阪神高速道路株式会社

入札説明書(技術提案書等含む)及び設計図書等に対する質問回答書

工事名 : 豊崎工区換気所新築及び開削トンネル・下部工事	
質問提出日:2020年 6月 3日 質問回答日:2020年 6月10日	
質 問	回 答
番号1 排M-02,03 排気塔排水設備平面図で湧水槽監視フロー図の上下限監視配線は、監視制御盤B1CP-1から動力制御設備配置図のポンプ動力配線ルートで料金所へ配線すると考えて積算を行います。変更になった場合は別途清算と考えると宜しいでしょうか。	番号1 2020年5月19日掲載の受付番号37質問回答書「番号2」に記載のとおり、上下限監視配線工事は、詳細設計にて検討したうえで決定するため、現状は計上していません。 詳細設計完了後、必要な配線工事については、設計変更の協議対象となります。
番号2 排M-03 排気塔動力制御設備配置図の湧水ポンプ動力配線工事で、料金所内配線工事が不明です。また埋設配管ルートにはハンドホール等が記載されておりません。図面どおり不要と考えると積算を行います。変更になった場合は別途清算と考えると宜しいでしょうか。	番号2 ご質問のとおりとお考え下さい。
番号3 受M-04 受電所空調配管1階平面図で排水管の建物導入部にFJは記載されておりません。図面どおり不要と考えると積算を行います。変更になった場合は別途清算と考えると宜しいでしょうか。	番号3 ご質問のとおりとお考え下さい。
番号4 受M-01,09 受電所換気機器リストでFE-3-3,4-2とFS-3-2,3-3,4-2の静圧は500Paを超えております。高圧1ダクトと考えると積算を行います。変更になった場合は別途清算と考えると宜しいでしょうか。	番号4 2020年5月19日掲載の受付番号37質問回答書「番号12」に記載のとおり、高圧ダクトの範囲・種別は詳細設計にて検討したうえで決定するため、現状は全て低圧ダクトを計上しています。 詳細設計完了後、必要な仕様変更については、設計変更の協議対象となります。

設 計 図 面	平成 30年度	設計年月日	令和 元年 8月	図 11/51/200	■ 備考1
				図 11/51/400	23
施 工 図	業 務 名	臨時職労所その他基本設計業務			
	所 修 名	大宮市深谷東部地区(五車線)2地区・一地区第1号(足川五車線)延伸部			
図 面 番 号	図 名	電気図 2階平面図、3階平面図(自動制御)			
	設計者	株式会社 株式会社 株式会社 株式会社			
工 程 部 門	図 面 番 号	年度	管理番号	図 面 番 号	
	工 事 名	臨時職労所その他基本設計業務			
工 程 部 門	施 工 者 名				
	工 期

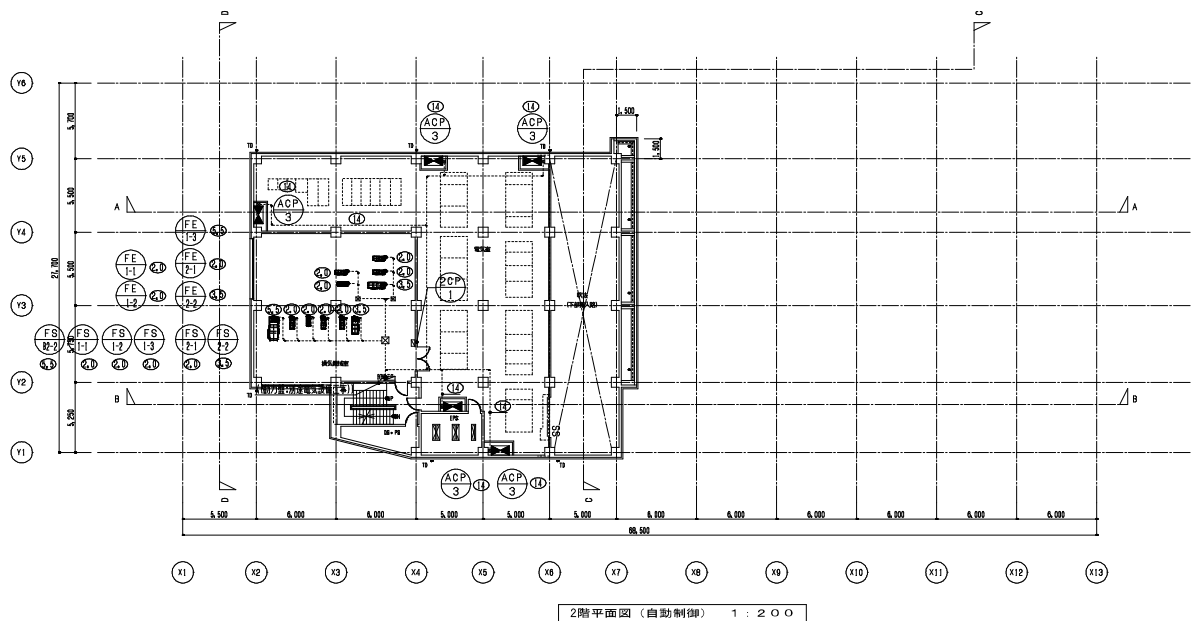
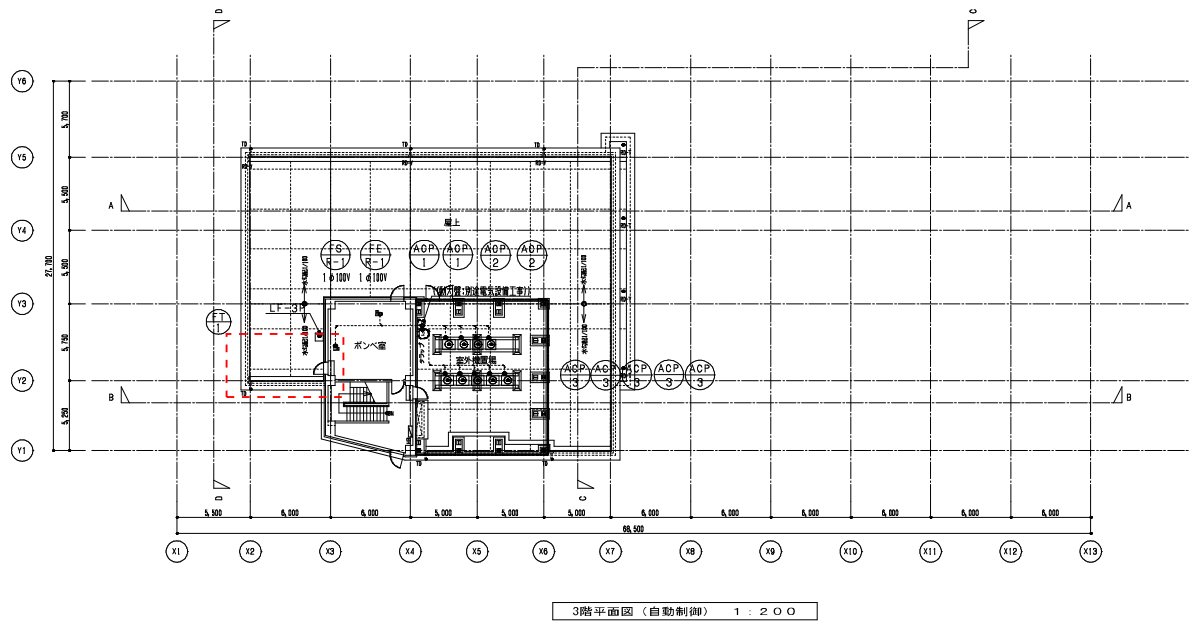
※自動制御盤3CP-1の位置をプロットしました。
